Van: [redacted]
Aan: Herinrichting Frans Halsbuurt
Cc: [redacted]
Onderwerp: RE: FW: Online straatbijeenkomst Eerste Jacob van Campenstraat - melding 92
Datum: zondag 30 mei 2021 22:58:51

Van: Herinrichting Frans Halsbuurt
Verzonden: woensdag 12 mei 2021 17:45
Aan[redacted]@gmail.com'[redacted]@gmail.com>
Onderwerp: FW: Online straatbijeenkomst Eerste Jacob van Campenstraat - melding 92

Toen ik het huis kocht in 1994:

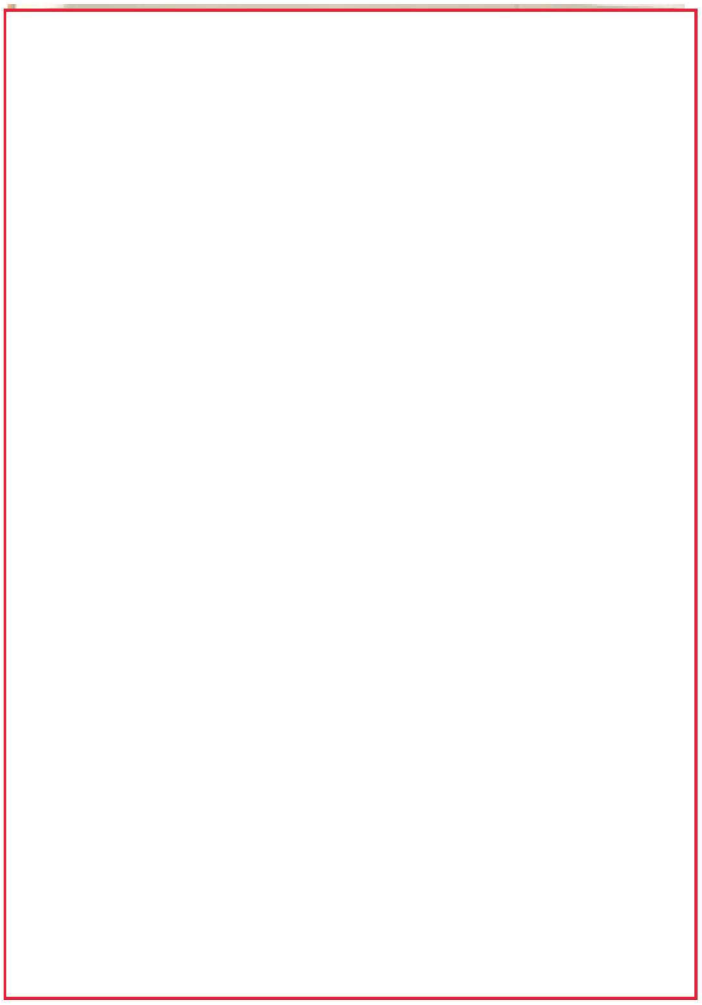
Iemand zei in de meeting dat de bomen er al sinds de jaren 80 zouden staan. Is dus niet zo, in iedere geval die in dit oostelijke deel, deze zijn na 94 gepland.

Dit zou het enige type zijn dat hier kon ‘aanslaan’ destijds. De grond eronder was vervuild. Dat zou zijn vanwege de autogaragebedrijven die hier vroeger zaten. De wortels van de Vleugelnoot gaan niet diep, dus dat was op de reden van vervuilde grond goed, maar de bomen compenseren dat naar de breedte. Dit geeft de laatste jaren nogal wat problemen - tot ernstige valpartijen van voetgangers en schade aan de huizen- waar ik in de mail hierna op terugkom.

Maar de strekking is: we hebben nu de kans dit goed en knap aan te pakken, anders hebben we een groter probleem over 5 jaar, en kan de straat weer open.
